Avis de l'Autorité environnementale

Objet : avis de l'Autorité environnementale sur le projet d'extension de la zone commerciale du champ du roy situé sur les communes de Chambry et de Laon (02)
Réf : 2017-0232

AXONOMETRIE - Projet

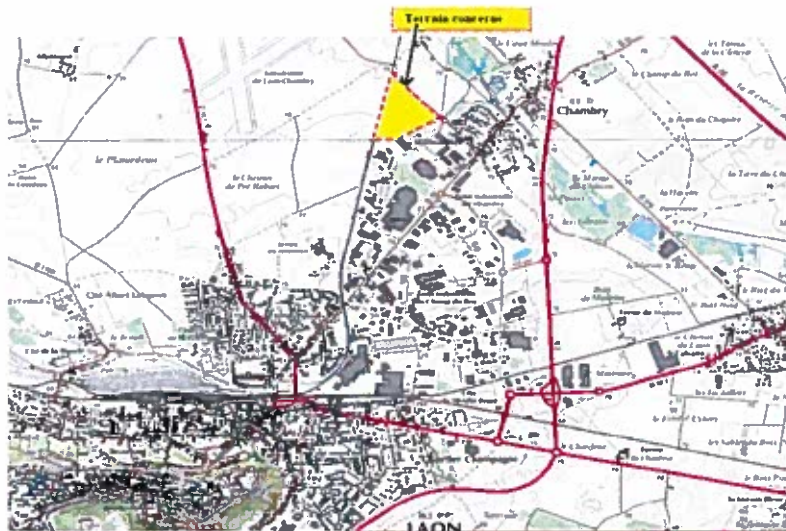
La logique commerciale retenue conduit à aligner les aménagements le long de la rue Descartes, en implantant une passerelle au-dessus d'un fossé existant qui est conservé. Cette passerelle débouche sur un giratoire desservant les différentes zones de stationnement pour un total de 1030 places de parking. On peut noter que le giratoire existant situé à l'angle de la parcelle du projet et de la rue du 08 mai 1945 (RD 541) aurait pu assurer cette fonction de desserte, ce qui aurait permis de séparer les flux piétons (via la passerelle et l'artère centrale de la zone) et les flux automobiles (via les voiries latérales).

L'ampleur de l'offre de stationnement créée, la faible porosité piétonne entre les deux parties de la zone commerciale, via les seuls trottoirs d'une passerelle carrossable, et l'absence d'un plan dédié aux cheminements sur l'intégralité du parc commercial indiquent en l'occurrence que le projet sera générateur d'un trafic routier important. Il aurait pu, au contraire, être conçu de manière à rendre la totalité de la zone accessible aux transports collectifs et aux modes doux. Appréhender le projet sous l'angle de la restructuration d'un parc d'activités vieillissant aurait permis d'optimiser le foncier et les déplacements.

Le bâtiment principal présentera une hauteur de 10,20 mètres à l'acrotère, les quatre autres bâtiments positionnés sur le quart sud-ouest de l'extension auront des formes cubiques ou trapézoïdales et présenteront des hauteurs plus faibles de 6 à 7 mètres. Le gabarit des bâtiments reste similaire avec ceux existants sur la zone commerciale, ce qui permettra en effet de s'accorder avec le voisinage immédiat. Cependant, aucune réflexion n'est menée en ce qui concerne le grand paysage, les vues en entrée de ville et celles depuis le point culminant de la cathédrale de Laon, qui auraient pu justifier une harmonisation des couleurs. Par ailleurs, l'insertion paysagère à partir des plaines cultivées à l'ouest mériterait d'être travaillée.

- de poursuivre et de concrétiser les réflexions initiées sur la zone commerciale existante et ses possibilités de renouvellement et de requalification, dans une optique de rationalisation du foncier et de réduction de l'autosolisme ;
- de renforcer les connections entre l'extension et l'existant notamment en ce qui concerne l'accès aux commerces par des circulations douces différenciées et par la mutualisation des services ;
- de définir en conséquence le projet soumis à évaluation environnementale au sens de l'article L.122-1 du code de l'environnement (constructions, cheminements, parcs de stationnements) ;
- de lever le doute sur la présence de zones humides sur l'emprise du projet par des sondages pédologiques répartis au sein de la parcelle ;
- de favoriser autant que possible l'infiltration des eaux pluviales, sans pollution de la nappe ;

- d'étayer l'insertion paysagère et architecturale du projet à partir de l'entrée de ville, de la cathédrale de Laon et des plaines agricoles.
